Acuerdo 1248 Por el cual se aprueba la incorporación del cambio en los límites de generación y absorción de potencia reactiva de la unidad 1 de la planta de generación Betania y la respectiva curva de carga

1248

5 Diciembre, 2019

Figura 1. Curva de Carga Unidad 1 de la central Betania

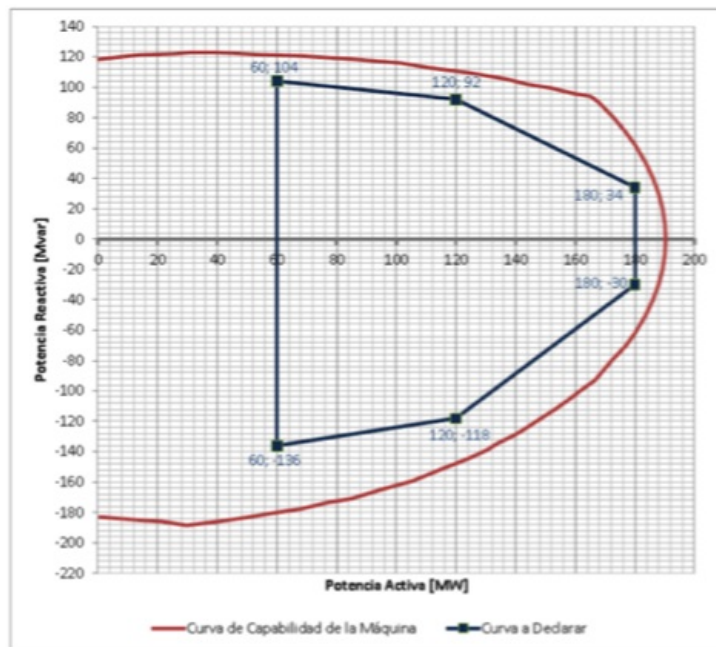
Que como resultado de la realización de las pruebas de potencia reactiva de la unidad 1 de la planta de generación Betania, se encontraron diferencias en los límites de generación y absorción de potencia reactiva, haciéndose necesario solicitar el cambio de los parámetros de la curva de cargabilidad.
- 3**

Que siguiendo el procedimiento para solicitar el cambio de parámetros técnicos de las plantas de generación del Acuerdo 497 de 2010, EMGESA S.A. E.S.P. solicitó al CND mediante comunicación con número de radicado XM 201944024791-3 del 24 de octubre de 2019 el cambio de los límites de generación y absorción de potencia reactiva de la unidad 1 de la planta de generación Betania y las respectivas curvas de carga, debido a la modernización del AVR y los limitadores.
- 4**

Aprobar la declaración de una nueva curva operativa de carga de la unidad 1 de la planta de generación Betania, en la que se define la capacidad para entrega y absorción de potencia reactiva de la unidad en función de la potencia activa generada.

Sobreexcitación			Subexcitación		
P [MW]	Q [Mvar] Antes	Q [Mvar] Después	P [MW]	Q [Mvar] Antes	Q [Mvar] Después
60	+101	+104	60	-123	-136
120	+81	+92	120	-89	-118
180	+62	+34	180	-55	-30
